**TERMY**  
**MALTAŃSKIE**  
POZNAŃ

I.dz. 5/01/TM/17/B/16/1/2024

dotyczy: postępowania o udzielenie zamówienia na wykonanie robót budowlanych związanych z adaptacją strefy SPA na strefę saun w kompleksie sportowo-rekreacyjnym Termy Maltańskie przy ul. Termalnej 1 w Poznaniu (sygn. ZP/TM/tp/17/2023)

Zamawiający, Termy Maltańskie sp. z o.o., informuje, że w toku postępowania wpłynęły wnioski o wyjaśnienie treści Specyfikacji warunków Zamówienia (dalej „SWZ”).

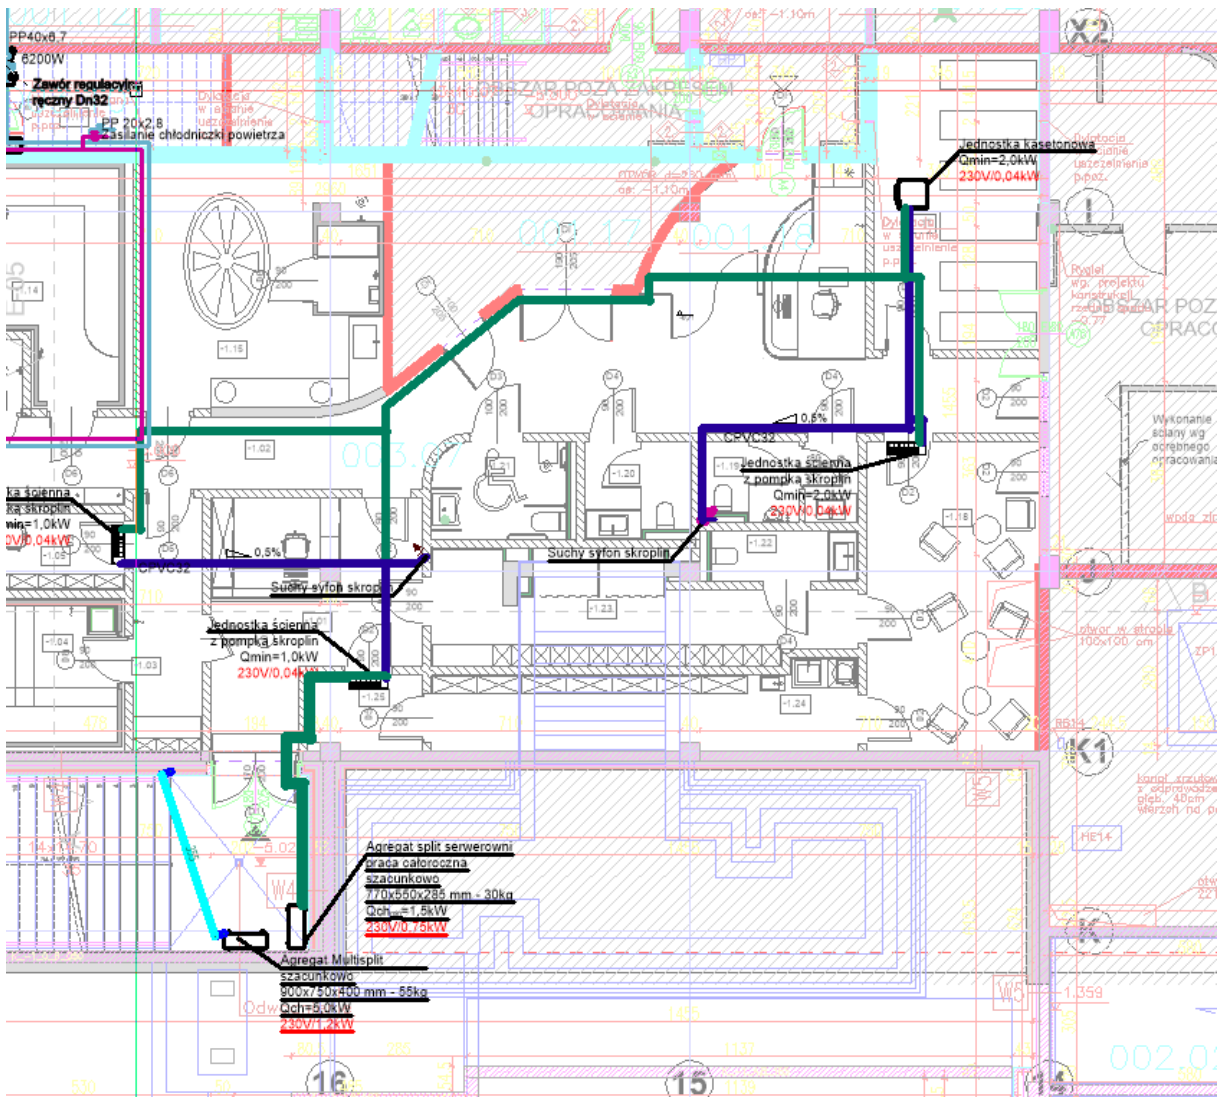
Proszę o potwierdzenie, że długość instalacji freonowej klimatyzacji systemu MultiSplit jest poprawnie dobrana przez Projektanta. Naszym zdaniem łączna długość rurociągów jest zbyt długa. Instalacja wymaga przeprojektowania lub zastosowania dodatkowych elementów.

Projekt nie wskazuje konkretnego producenta, należy zastosować układ pozwalający na pracę przy takiej długości orurowania. Przy układzie trójkowym łączna długość będzie wynosiła 96 m.

Przykład jednego z producentów:

WYDAJNOŚĆ [kW]	7,2-9,0	12,2-17,5	
Max. długość instalacji (m)	≤50	≤100	
Max. długość za pierwszym trójnikiem (m)	≤30	≤40	
Max. różnica wysokości między agregatem a jedn. wewnętrzną (m)	Agregat wyżej od jednostki wew.	≤30	≤50
	Agregat niżej od jednostki wew.	≤20	≤40
Max. wysokość między jednostkami wewnętrznymi	≤15	≤15

Zamawiający proponuje urządzenie: MV8M-120WV2N8o mocy 9,0 kW + kasetta 4 stronna o mocy 2.8 kW + jednostka ścienna 2,8 kW + jednostka ścienna 1,8 kW. Razem 7,4 kW Długość instalacji licząc od urządzenia w osi 19 – 96 m. Proponuje przeniesienie instalacji na ścianę w osi 16 co skróci instalację do 76.

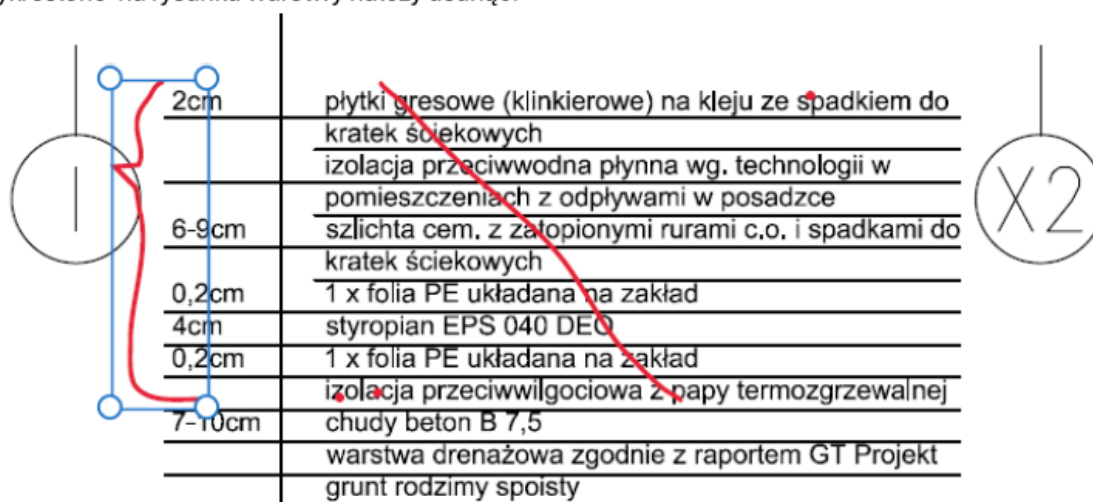
W związku z odpowiedzią na pytanie nr 94 prosimy o informacje czy warstwa drenażu będzie w kolizji z projektowaną instalacją kanalizacji sanitarnej.

Z zestawienia poniżej wynika, że łączna grubość posadzki to około 25,4. Kanalizacja sanitarna podposadzkowa, jest układana głębiej, czyli pod warstwą chudego betonu (wyjątek stanowią odcinki zlokalizowane nad stopami fundamentowymi). W związku z powyższym, przy montażu kanalizacji sanitarnej podposadzkowej, będzie istniała konieczność usunięcia i odtworzenia chudego betonu. Nie posiadamy żadnej dokumentacji, która mówiłaby, jaka jest grubość warstwy drenażu i jaką formę ma ten drenaż.
